(仮称) 上大岡C北地区第一種市街地再開発事業

方法書に対する意見書の内容 及び事業者の見解

令和8年2月

※方法書 p.14 「図 2.3-3(1) 施設断面図 (南北方向)」のカミオ及びパサージュ上大岡の縮尺を修正しています。

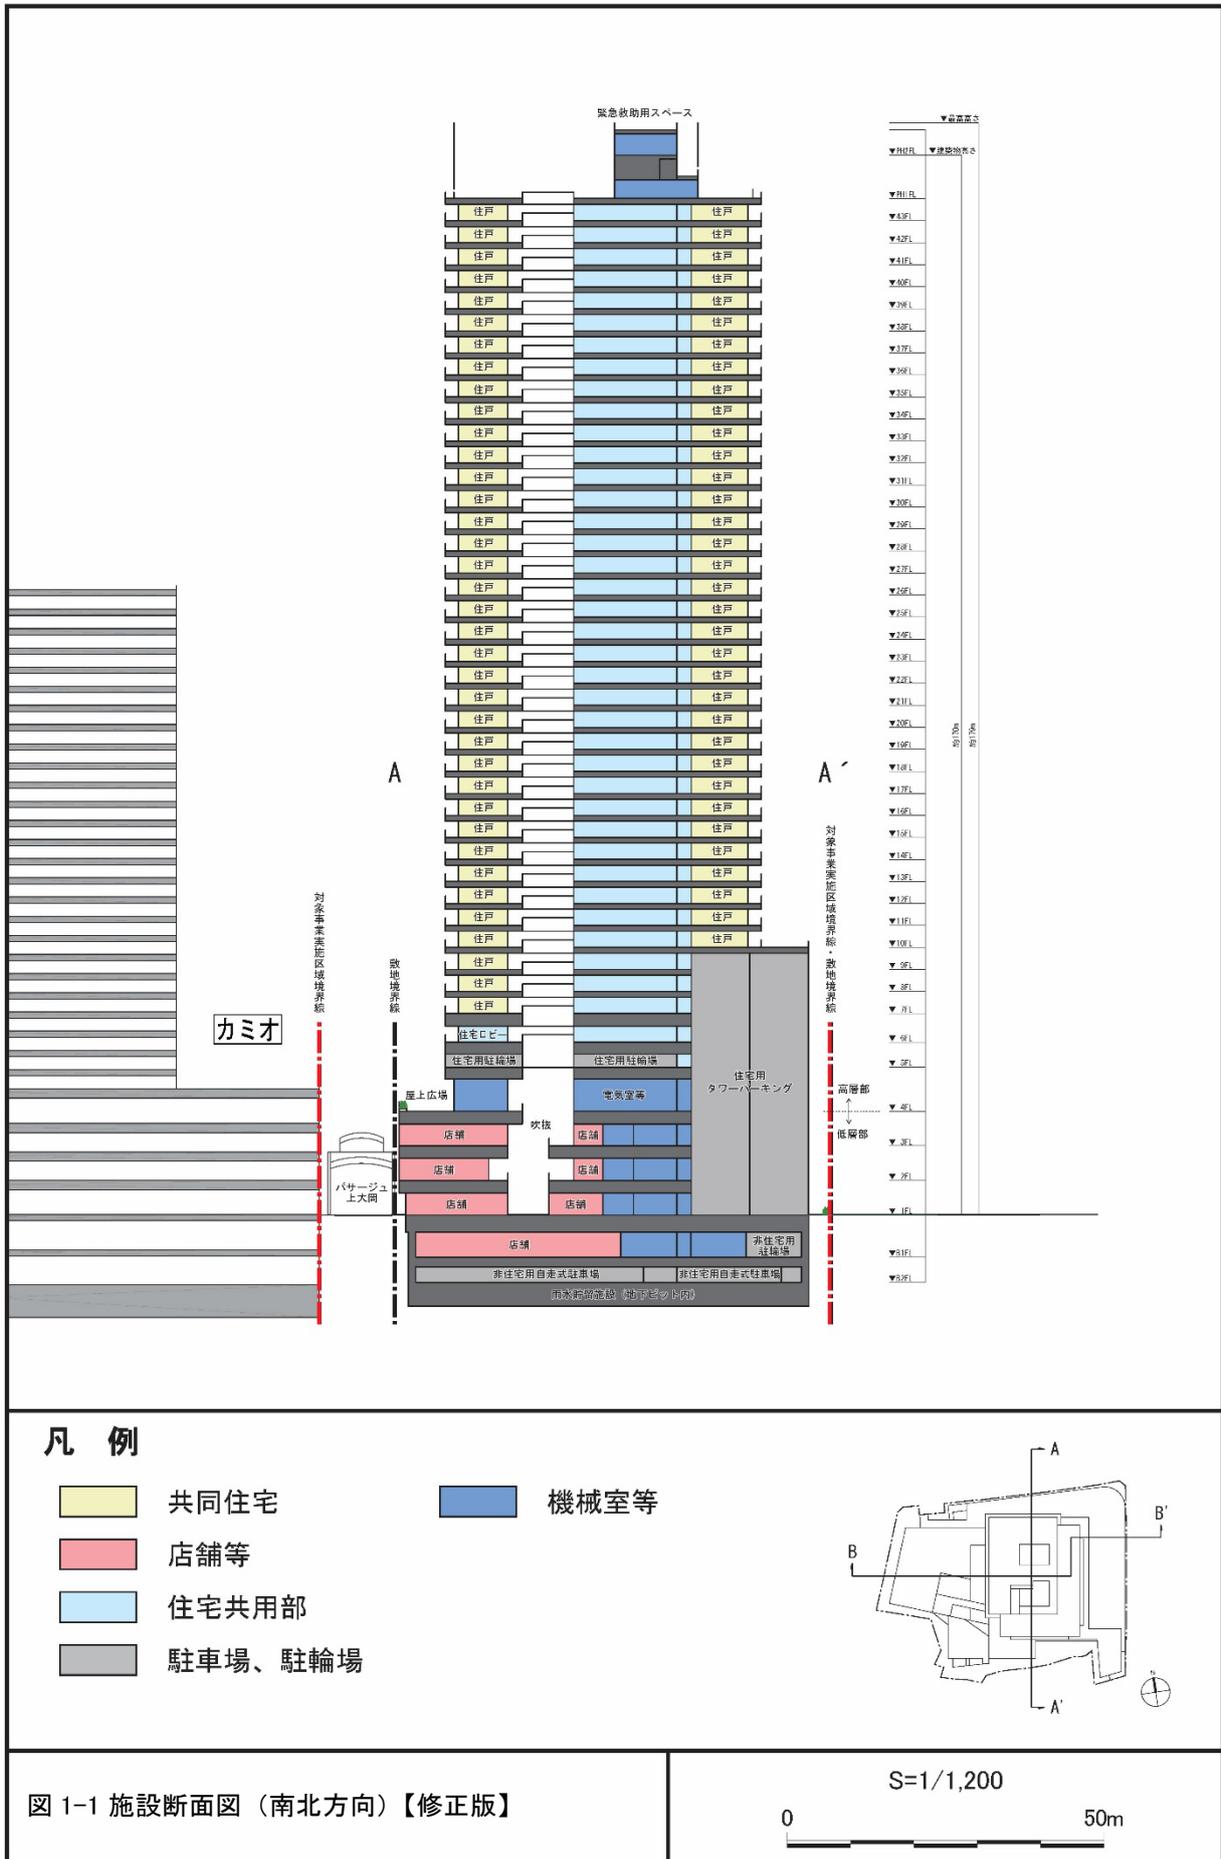
11-3	事業計画 図面の縮尺について	<p>③図面の整合性の不信感を抱いています。</p> <p>環境影響評価方法書P14 図2.3-3(1)施設断面図（南北方向）において縮尺と高さが一致していません。特に、ヘリオスタワー（高さ100m）の断面の縮尺が違っており、計画建物170mとの差が正しく表現されていません。本来であれば、計画建物はヘリオスタワーの約1.7倍となるはずが図面上はその差が小さく見える表現となっており、意図的に高さの差を目立たなくしているようにも受け取れ、計画の妥当性を正確に判断することができません。</p>	<p>確認した結果、カミオ及びパサージュ上大岡と本事業の計画建築物の縮尺が異なっていることが判明しました。図面の表記に誤りがあり申し訳ございません。</p> <p>今後準備書において、図1-1（p.25）に示すとおり修正いたします。</p>
